Připomínky odboru památkové péče k výstavbě na p. p. č. 239, 238, 237, 236, 235 a 942/1 v k. ú. Česká Lípa

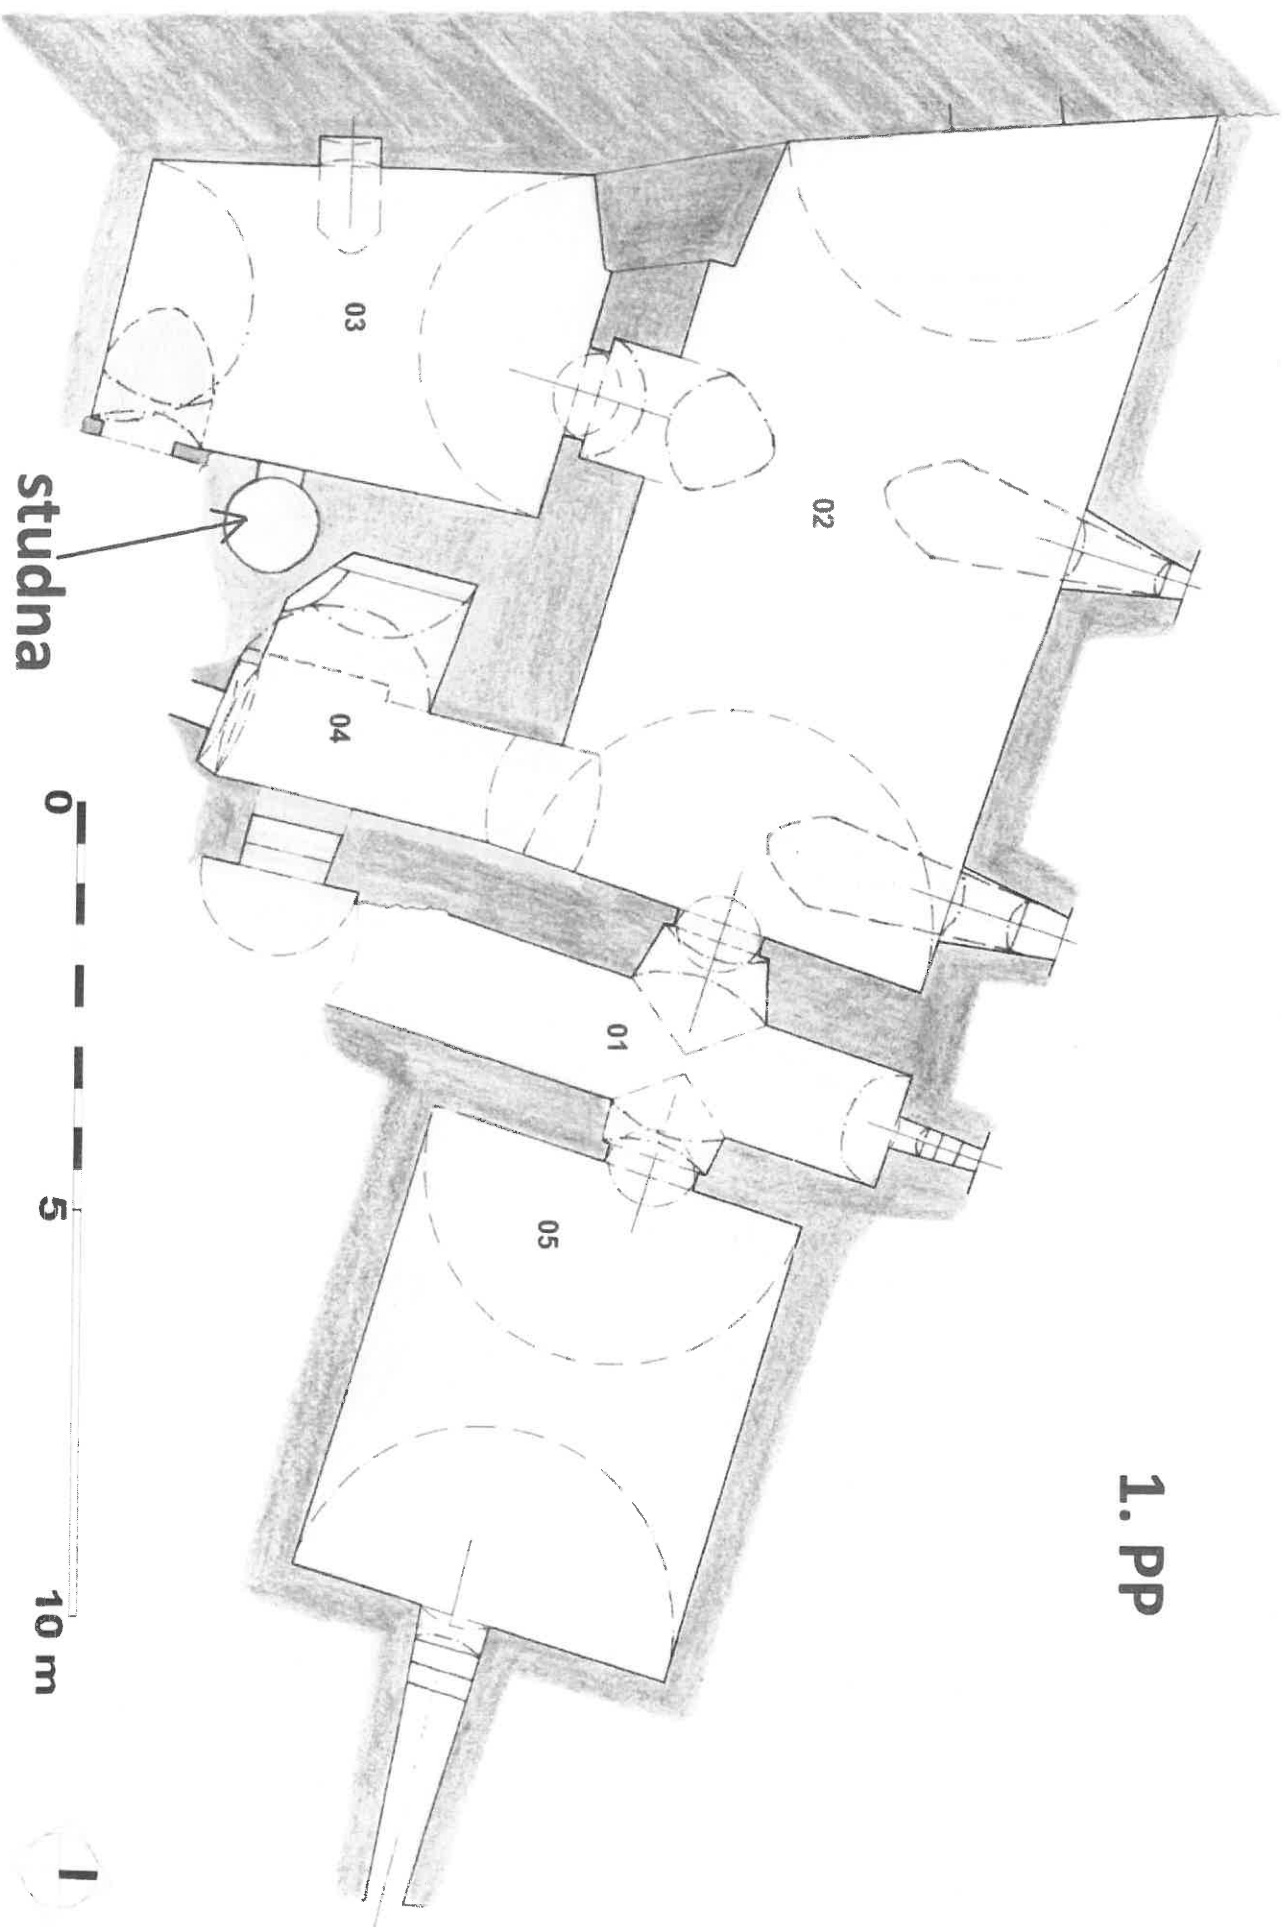
- U objektu č. p. 159, zachovat maximum pozůstalých konstrukcí
 - Zachovat sklepy
 - Zachovat veškeré kamenné portály (ostění dveří včetně překladu)
 - Velmi významná je studna, těleso studny nesmí být odstraněno (konstrukce je v 1. PP a 1. NP)

- zachovat průjezd s vraty (včetně vrat) z ulice Prokopa Holého
 - obnovit dvůr
 - zachování secesní výmalby v místnosti č. 17
 - zachování zábradlí od schodiště místnosti č. 11 (možno ho použít i v jiném místě, či jeho motiv ...)
